গণপ্রজাতন্ত্রী বাংলাদেশ সরকার
শ্রম ও কর্মসংস্থান মন্ত্রণালয়
কলকারখানা ও প্রতিষ্ঠান পরিদর্শন অধিদপ্তর

ক্যাপ পর্যবেক্ষণের তথ্য

কারখানার নাম	এভান্ট গার্মেন্টস লিঃ
ঠিকানা	Shirirchala, Maona Vobanipur, Gazipur Sadar, Gazipur
কারখানার কোড	GZP048
কালার কোড	
মূল্যায়নের ধরণ: কাঠামোগত মূল্যায়ন	পর্যবেক্ষণের তারিখ: ২৬-০২-২০২৩
১. পর্যবেক্ষণ

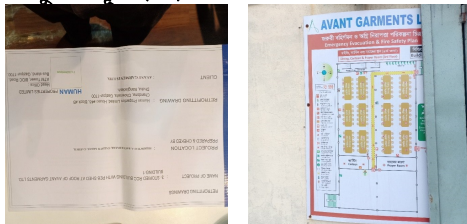
কার্যক্রম	Produce and actively manage a loading plan for all floor plates within the factory giving consideration to floor capacity and column capacity.
সুপারিশের তথ্যসূত্র	
কারখানার কার্যক্রম	
অগ্রাধিকার	
চূড়ান্ত সমসীমা	-
সংশোধিত সমসীমা	-
অগ্রগতির অবস্থা	চলমান
মন্তব্য	30/1/2020: Load plan has been submitted for approval but not posted on floors. 16/7/2020: Same as before. 07.10.2020: Load plan was posted on the floor but not approved from DIFE. They submitted the drawings and documents for load plan and awaits approval. 18.08.2021: Load plan was posted on all the floors but they are not approved from DIFE. They will submit the corrected Documents within short time. 07.08.2022: Load plan has been submitted for approval but not posted on floors. No Approved Floor load plan posted on floor. 26.02.2023:DEA report received approval from DIFE. But the factory authorities have not started the retrofit work yet.
